**ODPIS PROTOKOŁU Z NARADY KOORYNACYJNEJ NR 12/2017  
DOTYCZĄCY SPRAWY NR GK.6630.2.128.2017**

Sprawa dotyczy: **Sieć wodociągowa, kanalizacja sanitarna i deszczowa  
Pleszew, ul. Glinki**

Wnioskodawca: **VIA PROJEKT Lech Marciniak**

Obiekt: Przebudowa ul. Glinki w Pleszewie

Nazwa rys.	Mapa sytuacyjno-wysokościowa
Projektował	mgr inż. Daria Grzesiak
Projektował	mgr inż. uпр. bud. 124/DOS/12
Asystent	mgr inż. Jerzy Chudy
Asystent	mgr inż. 7342-47/91
Asystent	Asystent
projektanta	Marek Gościński
projektanta	inż. Szymon Kantczak
Skala 1: 500	Data oprac. - czerwiec 2017 r

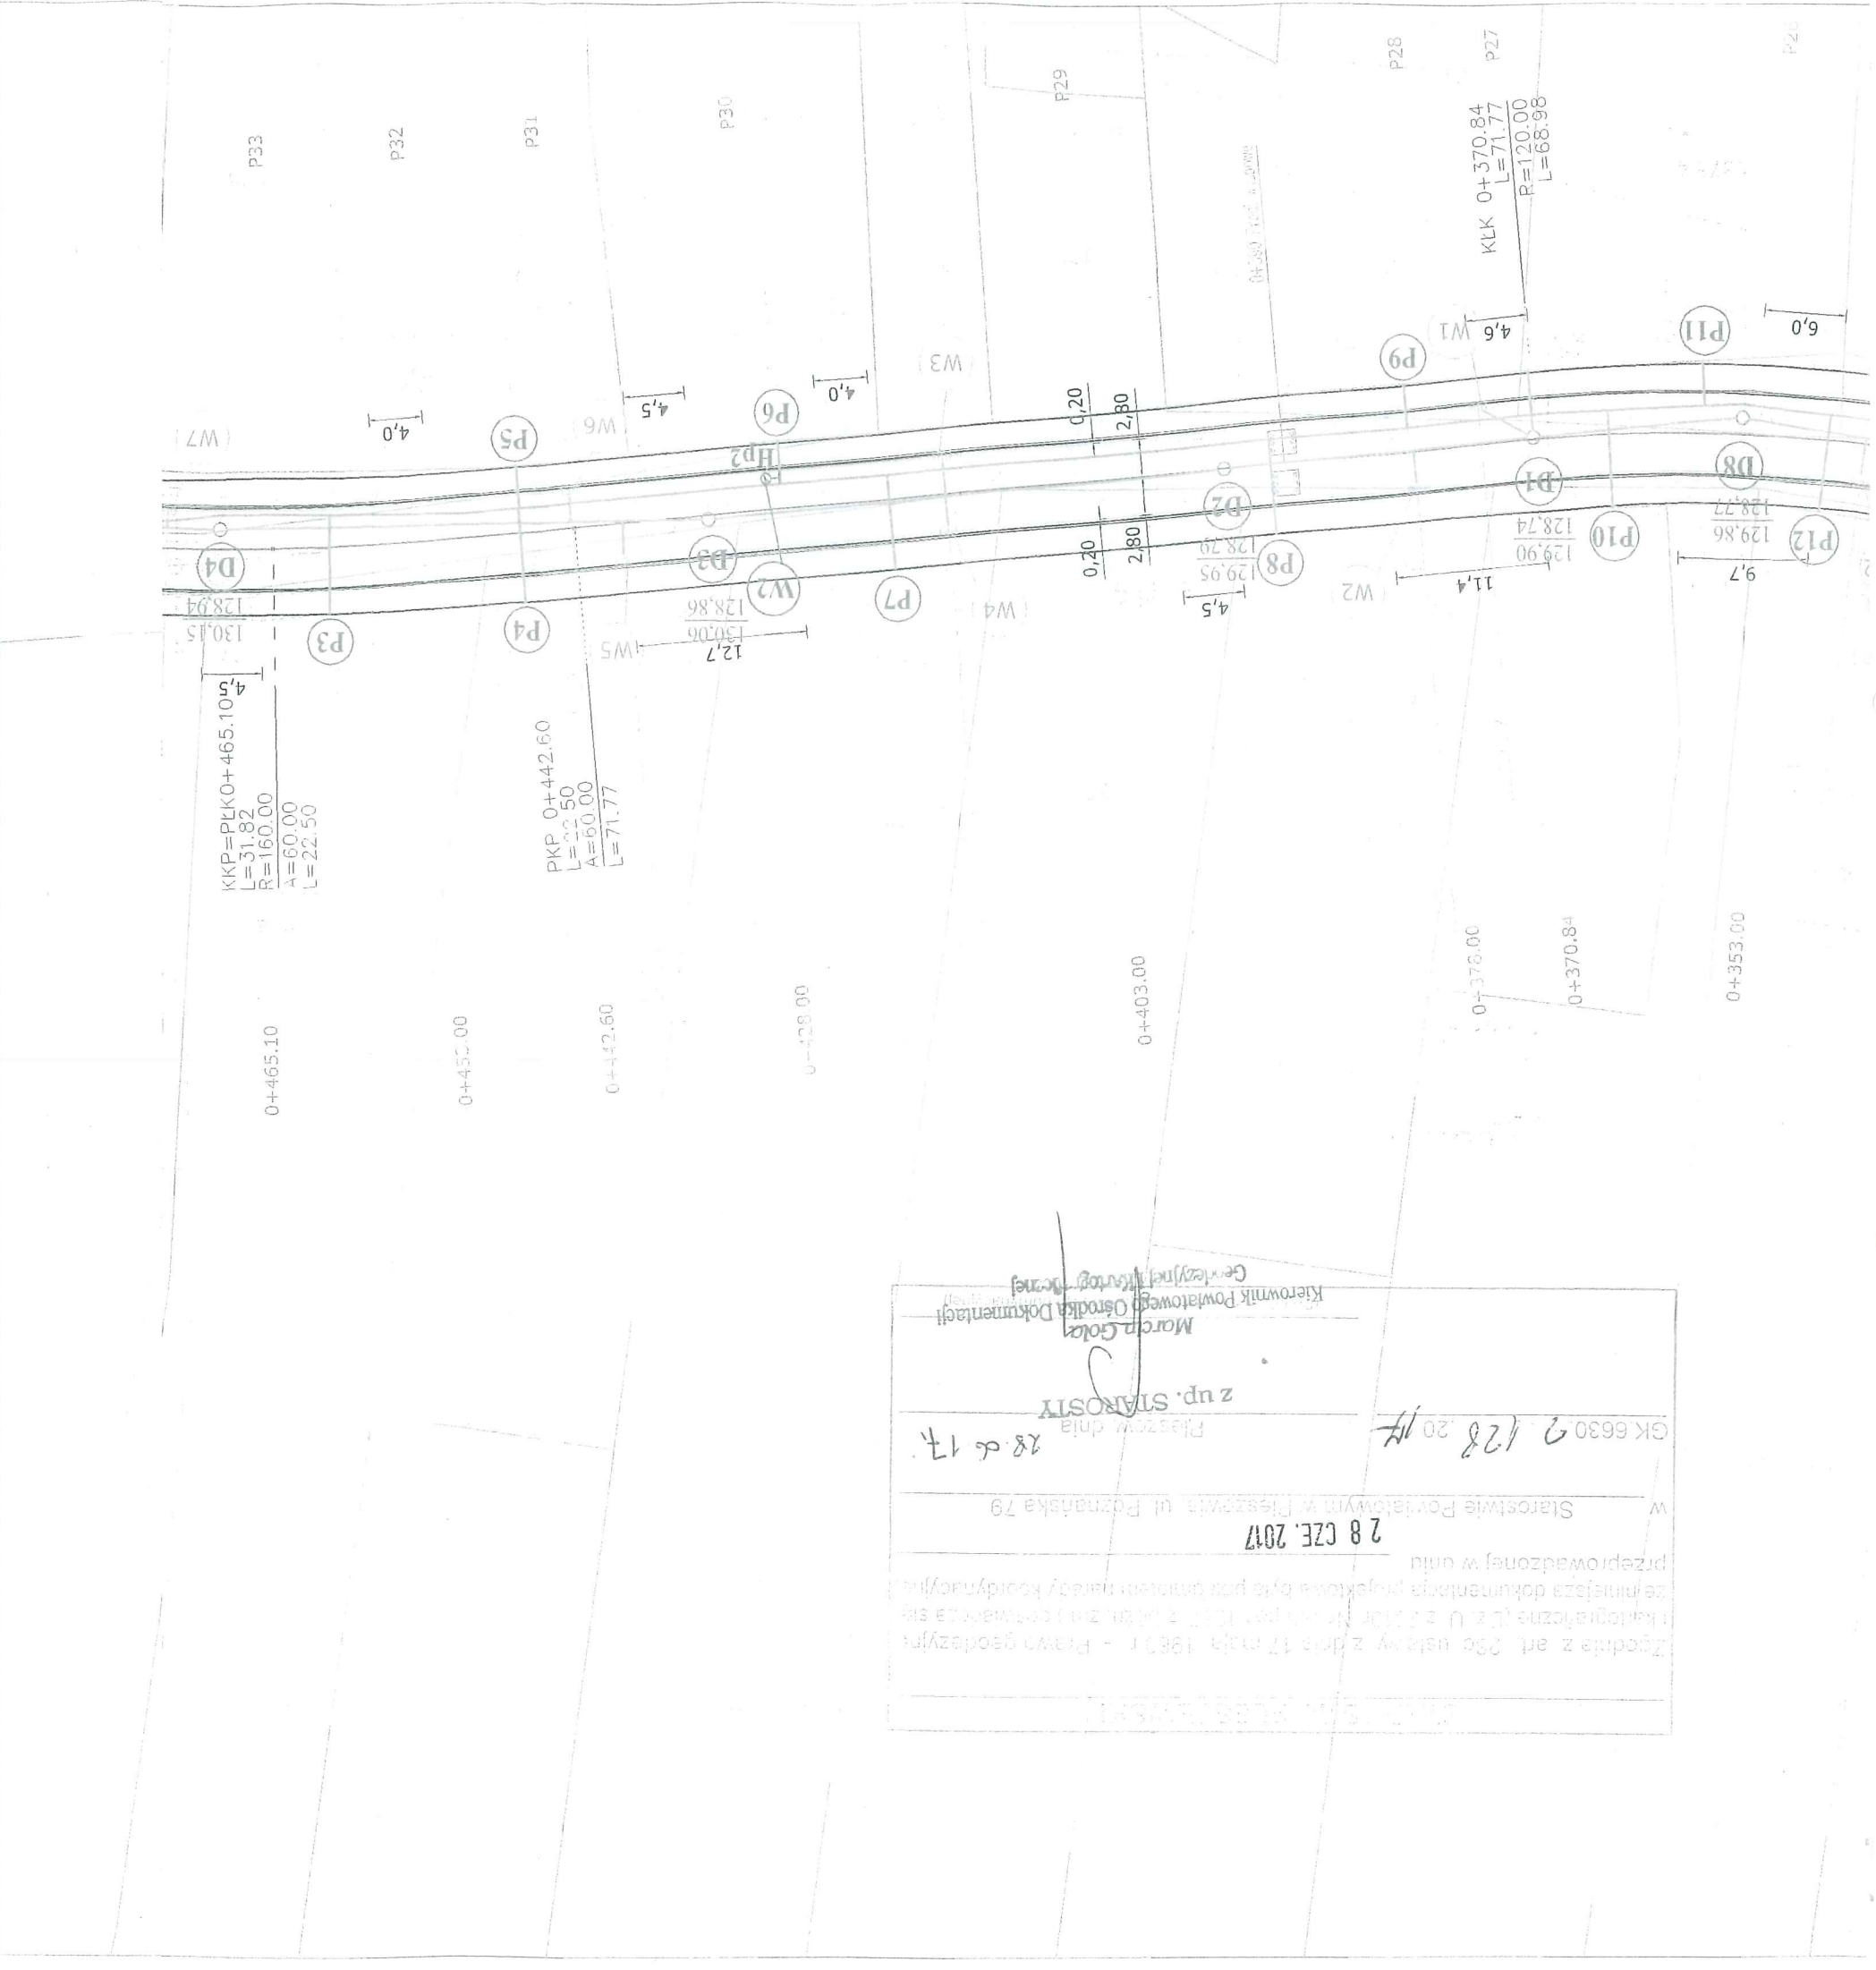
W przypadku zniszczenia, usunięcia znaków geodezyjnych proszę o ich wznowienie przez geodetę z odpowiednimi uprawnieniami.

- prace w pobliżu urządzeń telekomunikacyjnych wł. Netia SA prowadzić bez użycia sprzętu mechanicznego pod nadzorem przedstawiciela Netii
- kolidujące urządzenia telekomunikacyjne należy zabezpieczyć zgodnie z normami  
W przypadku wystąpienia konieczności przebudowy P.T. uzgodnić z Netia SA, 63-400 Ostrów Wlkp. ul. Waryńskiego 25
- Powiadomić o terminie rozpoczęcia robót Netie z wyprzedzeniem 14-dniowym, na fax 223383164, e-mail: nadzory@netia.pl

W miejscach skrzyżowań z siecią gazową zachować wymagane przepisami odległości.

Roboty prowadzone w obrębie naszych sieci zgłaszać do RG Kalisz i wykonywać ręcznie.

Szczegółowy przebieg gazociągu w terenie ustalić na podstawie przekopów próbnych.

Regulacja wysokości armatury i sieci gazowej oraz usuwanie ewentualnych kolizji na koszt inwestora.
